Objet : Avis délibéré de l'Autorité environnementale (Ae)

Dossier : Projet de voie urbaine du Tampon (tronçon relatif au franchissement de la ravine Blanche)

**Avis délibéré de la Mission Régionale  
d'Autorité environnementale de La Réunion  
sur le projet de voie urbaine du Tampon  
(tronçon relatif au franchissement de la ravine Blanche)**

n°MRAe 2020APREU1

Plan détaillé du tronçon prioritaire n° 6 (extrait de l'étude d'impact – annexe du chapitre 12.4)

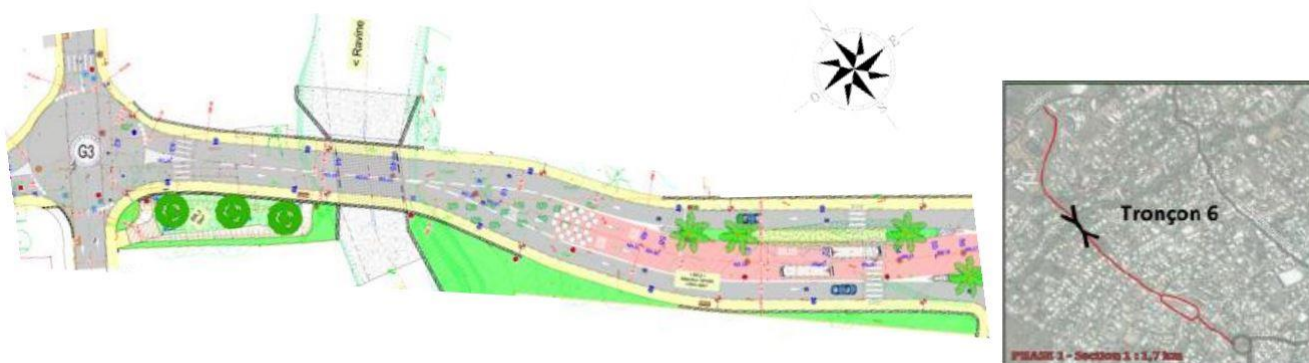
Concernant le tronçon prioritaire, il convient de noter que l'aménagement d'un rond-point est indiqué au niveau de la rue du docteur Ignace Hoarau, alors que certains plans de détail du projet affichent une limite de prestation au droit de cette voie.

Cette situation est d'ailleurs particulièrement observée pour le tronçon prioritaire n° 6 pour lequel le franchissement de la ravine Blanche ne présente pas de voie de TCSP (contrairement aux plans fournis par le pétitionnaire lors de sa demande d'examen au « cas par cas » formulée en décembre 2017). Par ailleurs, le focus fait sur ledit tronçon pour justifier sa planification anticipée peut interpeller, d'autant qu'il s'inscrit également en discontinuité avec les voiries déjà existantes à l'est depuis le rond-point des Azalées. Les raisons évoquées (anticipation des conditions de circulation difficiles dans le cadre de l'élimination de radiers sur la RD400, maîtrise du foncier et du budget de l'opération) apparaissent insuffisantes (cf. page 367). Sur le plan fonctionnel, l'intérêt de cette liaison entre les chemins Ignace Hoarau et Benjamin Hoarau comme itinéraire de délestage n'est pas évident. En effet, ces deux voies qui desservent actuellement les riverains sont assez étroites.

#### *Dévoisement du Bras de Douane (extrait de l'étude d'impact – page 221)*

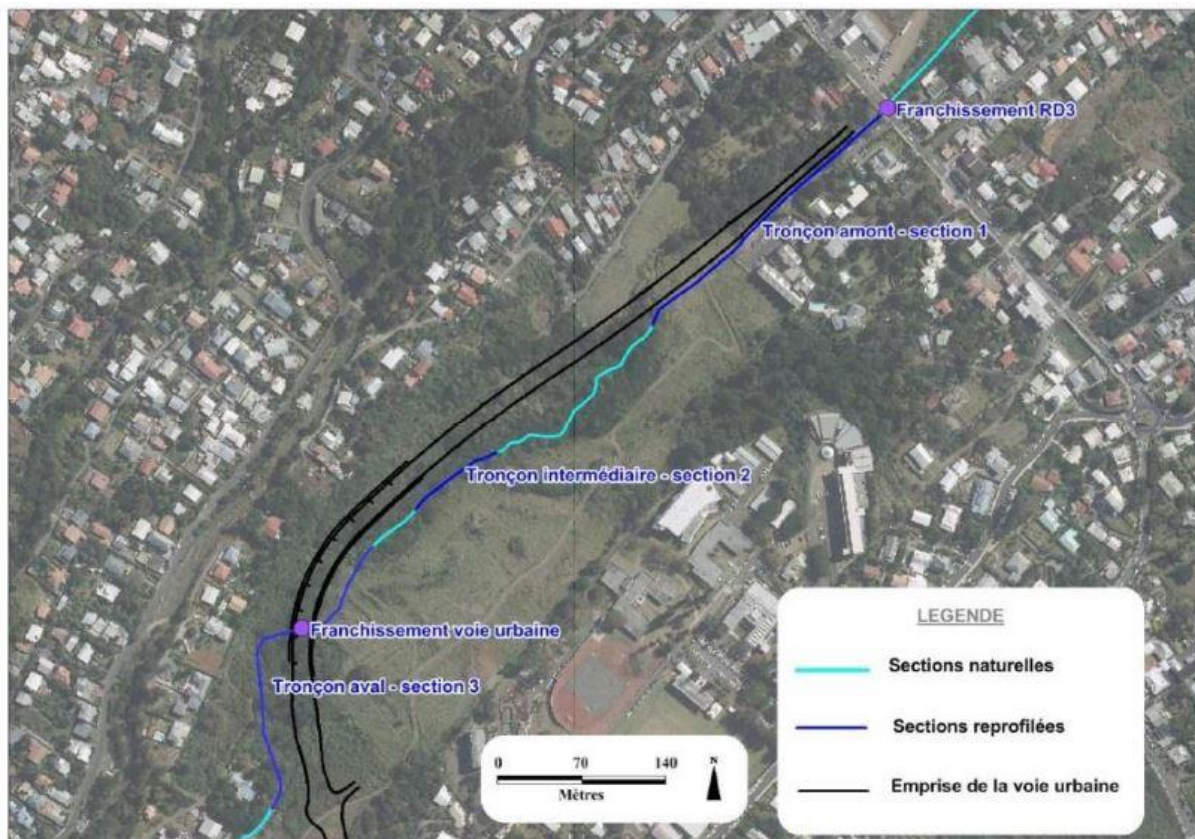
Concernant la section 2 des travaux à réaliser ultérieurement, il est d'ores et déjà prévu le dévoiement de la ravine du Bras de Douane sur deux secteurs, avec la création d'un canal hydraulique le long de la voie urbaine. Celle-ci étant prévue en grande partie dans l'emprise de ladite ravine (traversée longitudinale et non perpendiculaire), son lit naturel doit être comblé, créant ainsi une forte artificialisation (cf. pages 45 et 223 de l'étude d'impact). Il est par conséquent nécessaire de fournir une cartographie caractérisant les risques d'inondation sur la zone après aménagement

(simulation/modélisation de la crue centennale avec l'état projet) pour s'assurer de la non aggravation des aléas pour les tiers.

- ***Au regard du scénario retenu pour la section 2 du projet global (dévoisement de la ravine du Bras de Douane), l'Ae recommande à la CaSUD de mieux justifier la non aggravation des risques d'inondations et le maintien de la continuité écologique respectivement en considération du PPR (zone rouge d'interdictions de type R1) et du PLU en vigueur (zone naturelle de type Nco de corridor écologique susceptible d'autoriser le projet sous réserve qu'il s'insère dans le milieu environnant et qu'il ne compromette pas le caractère naturel de la zone).***
